ZP.271.13.2020

**Wyjaśnienia i zmiana  
treści specyfikacji istotnych warunków zamówienia nr 1**

**Dotyczy: przetargu nieograniczonego na przebudowa drogi dojazdowej do cmentarza komunalnego oraz budowa miejsc postojowych i drogi wewnętrznej przy ul. Piaskowej w Nowej Soli.**

Wymiary oprawy

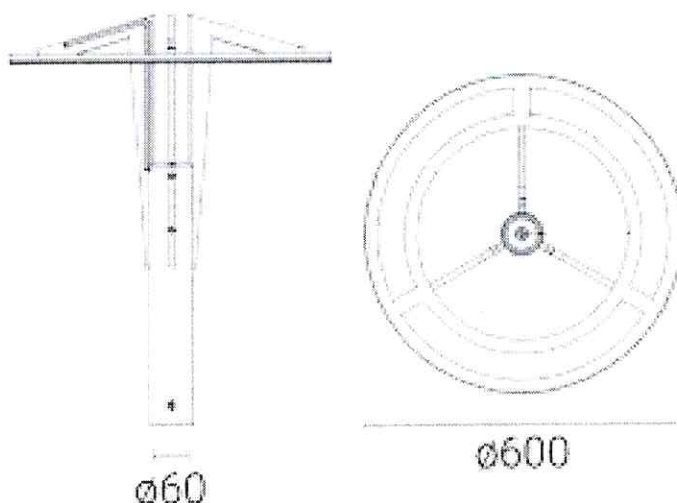
Wykonawca zwraca się z prośbą o dokładne określenie rodzaju latarni i opraw do wbudowania na w/w zadaniu. W załączonej dokumentacji i specyfikacji technicznej brak jest informacji, na podstawie których można dokonać wyceny.

Słupy aluminiowe ( $\varnothing 115$  przy podstawie;  $\varnothing 60$  przy końcu,  $h=4,0\text{m}$ , szlifowane aluminium – kolor czarny) z oprawami montowanymi bezpośrednio na słupie z zakończeniem  $\varnothing 60 \times 95 \text{ mm}$ , moc LED 72W.

Korpus oprawy anodowany pod kolor słupa. Oprawa o wysokości min. 650 mm z trzema wspornikami służącymi do podwieszenia części świecącej. Kształt części świecącej rondo o średnicy zewnętrznej minimum fi 600mm, wewnętrznej średnicy minimum fi 400 mm (wycięciem w środku koła).
